RENESAS TECHNICAL UPDATE

製品分類	MPU & MCU	発行番号	TN-SH7-A799A/J	Rev.	第1版
題名	シリアルサウンドインタフェースの使用上の注意事項		情報分類	技術情報	
適用製品	SH7262 グループ SH7264 グループ SH7266 グループ SH7267 グループ	対象ロット等	関連資料	・ SH7262 グループ、SH7264 グループ ハードウェアマニュアル Rev.2.00 (RJJ09B0475-0200) ・ SH7266 グループ、SH7267 グループ ハードウェアマニュアル Rev.1.00 (RJJ09B0599-0100)	
		全ロット

図 1 ダイレクトメモリアクセスコントローラを使用した送信

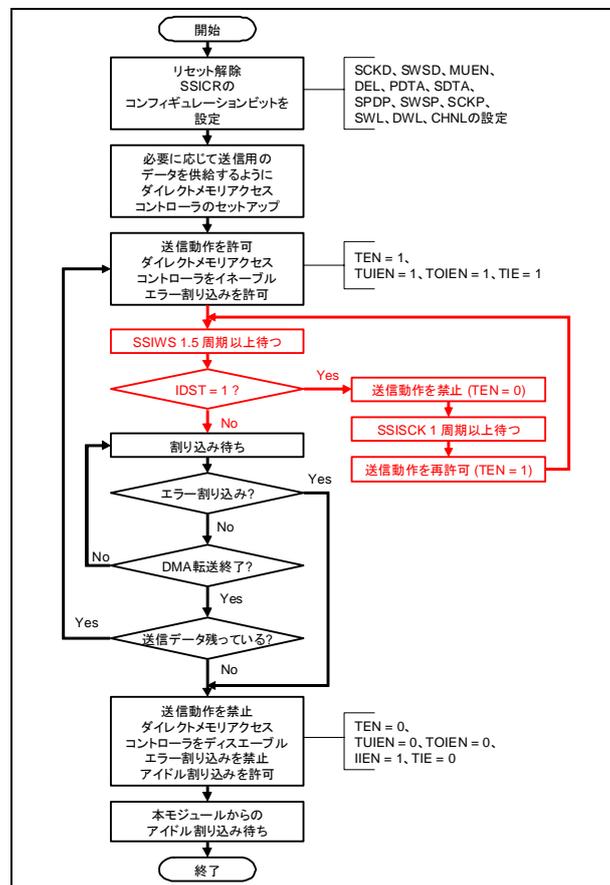
コントロールレジスタ (SSICR) の TEN ビットに関して、1 にセットしても送信開始できない場合があります。

送信動作は、図 1 または図 2 に示す手順で開始してください。
